Windpark Ladendorf II

**FACHLICHE AUSEINANDERSETZUNG MIT DEN
EINGELANGTEN STELLUNGNAHMEN**

Im Auftrag: Amt der NÖ Landesregierung, Abteilung Umwelt- und Anlagenrecht, UVP-
Behörde, WST1-UG-90
Bearbeitungszeitraum: Februar 2026

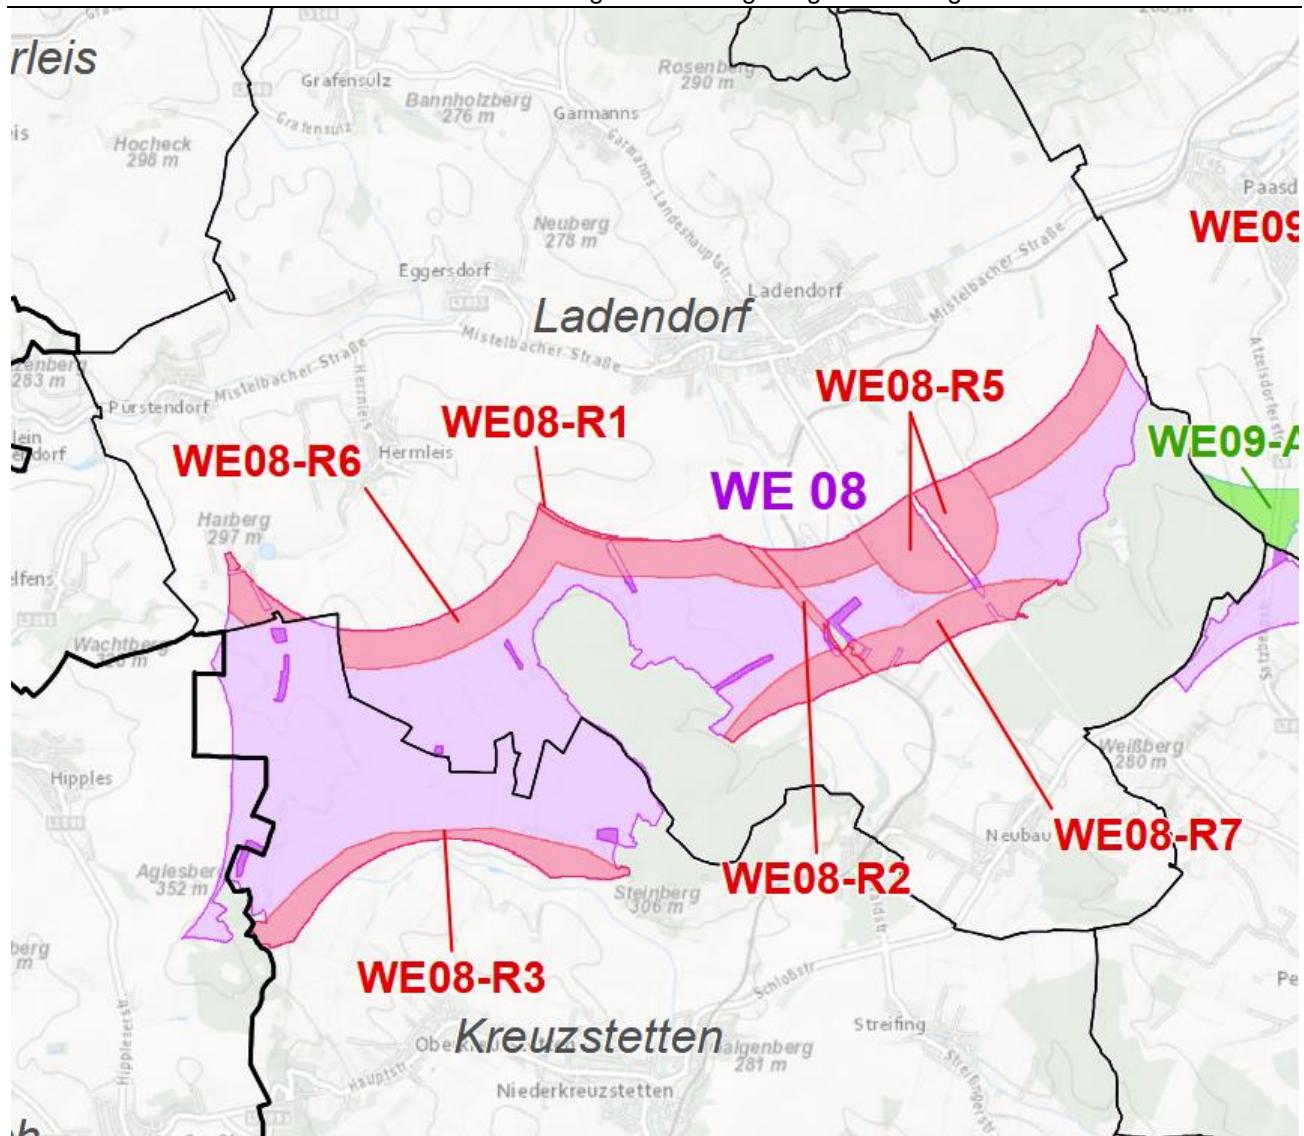
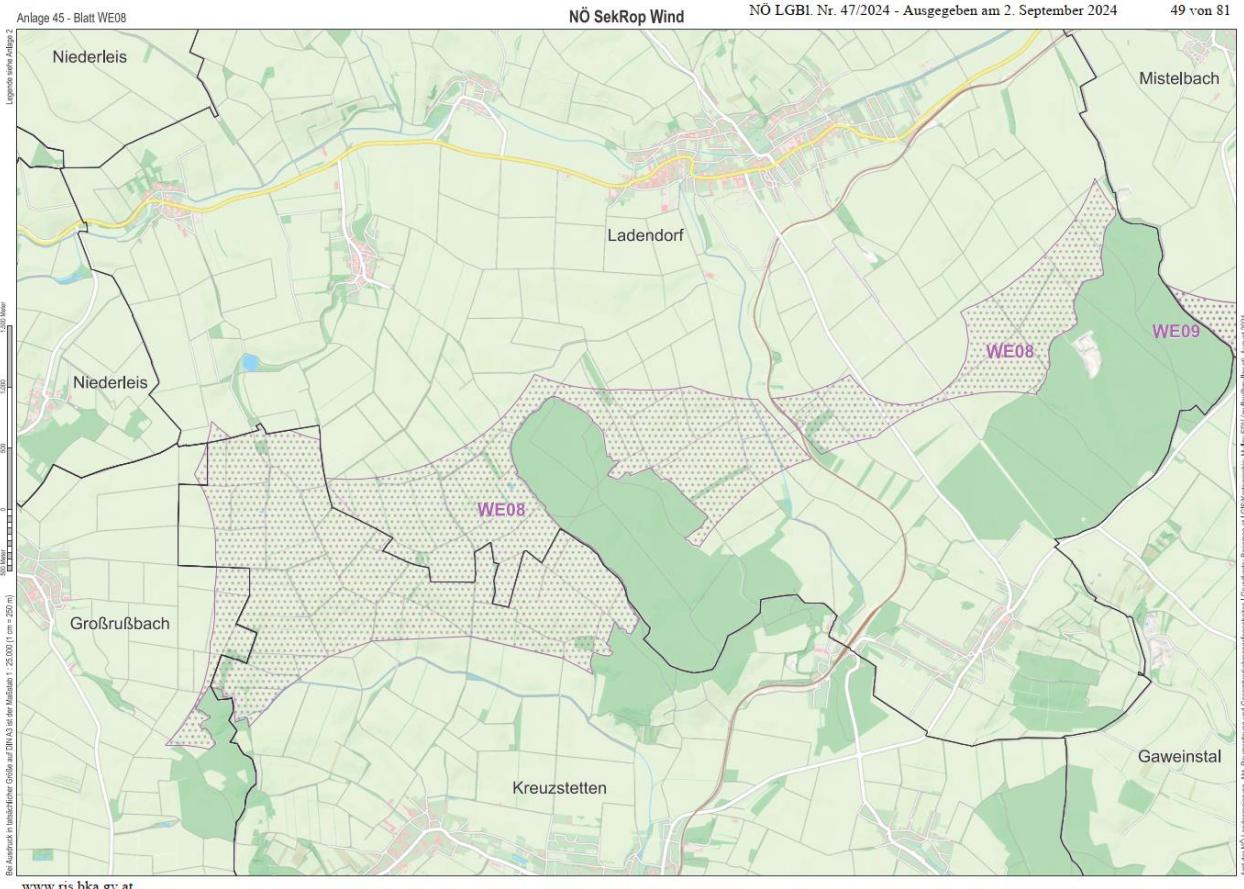
Die vierte WKA (LD-04) soll aber genau in der noch freien oben genannten Sichtachse errichtet werden. Vom Sachverständigen für Landschaftsplanung wurde im Rahmen des Behördenverfahren zum „Windpark Ladendorf I“ explizit festgehalten, dass eine Sichtachse entlang des Neubauer Baches zwischen Neubau bzw. Neubau-Kreuzstetten und Ladendorf durch die Anordnung der Windenergieanlagen freigehalten ist. Daraus lässt sich interpretieren, dass diese Sichtachse auch weiterhin erhalten bleiben muss, um einen freien Ausblick der angrenzenden Wohngebiete sicherzustellen. Die WKA LDII-04 darf alleine aus diesem Grunde nicht genehmigt bzw. errichtet werden.

Im Rahmen der Novelle des Sektoralen Raumordnungsprogrammes (rechtsgültig seit August 2024) wurden gemäß Umweltbericht folgende Änderungen an der Zone WE08 vorgenommen.

Im Bereich der Lindenallee wurde ein Teil der Zone mit einem Radius von 500 Meter gestrichen, weiters wurden die Abstände zu Wohnbauland auf 1.500m vergrößert und die entsprechenden Zonenbereiche gestrichen.

Abbildung 6: Grüner Kreis ... Skizzierte Lage des Grundstücks 1876/3, KG Ladendorf (blaue Linie ... Schattenwurf-Einflussbereich der gegenständlichen Windkraftanlagen, Stern ... Immissionspunkt „IP03 LD“; Bildquelle: Einlage D.03.01.03-00, S. 7, Abbildung 2)

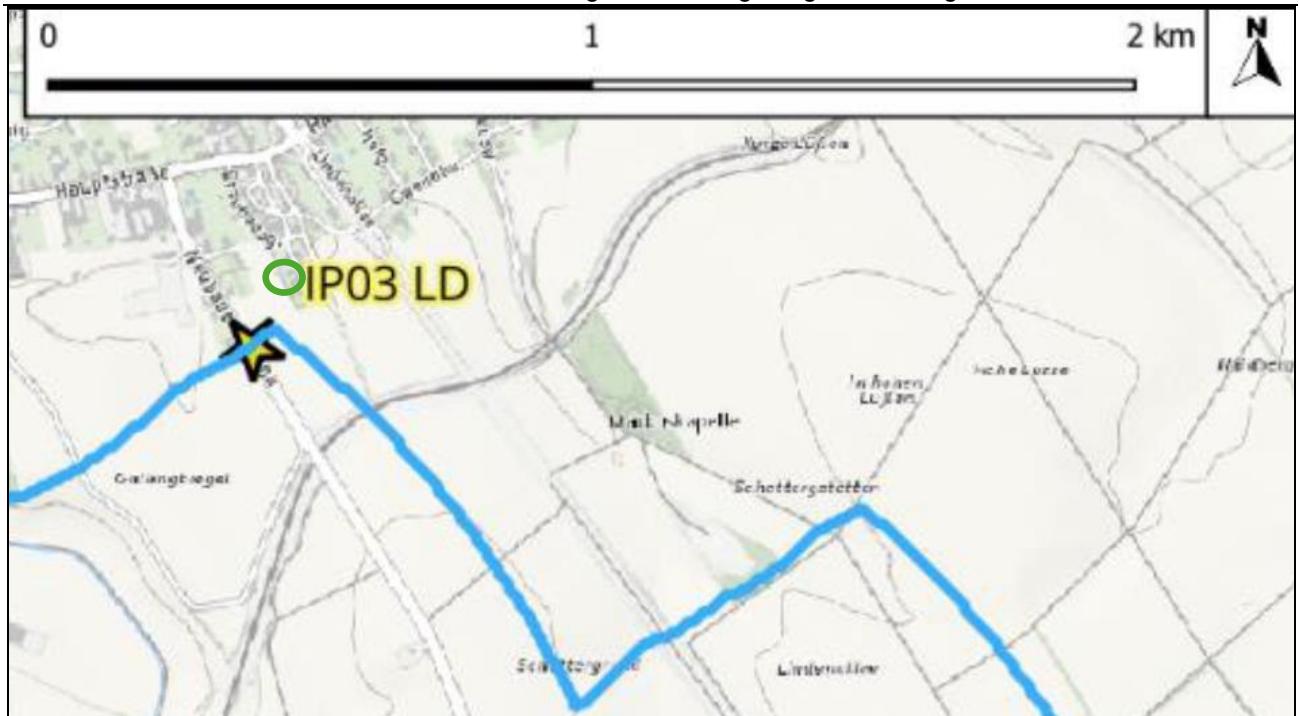
„Auf Grund der vorliegenden Informationen und des Berechnungsmodells sowie mit Bezug auf den Immissionspunkt in Ladendorf, ist trotz exponierter Lage und Größe der WKA mit einer Gesamthöhe von bis zu 513 m (WKA-Anlage inkl. Fußpunktshöhe), eine Beeinträchtigung durch Schattenwurf auf meiner Liegenschaft mit hoher Wahrscheinlichkeit ausgeschlossen, nachgewiesen auch durch den vom Antragsteller errechneten Untersuchungsraum. [...]“

Das Grundstück des Beschwerdeführers 1876/3, KG Ladendorf, befindet sich nördlich des untersuchten Immissionspunkts „IP03 LD“.

Das Grundstück befindet sich außerhalb des dargestellten Schattenwurf-Einflussbereichs. Ausgehend von den gegenständlichen Windkraftanlagen sind dahingehend keine relevanten Schattenimmissionen zu erwarten.
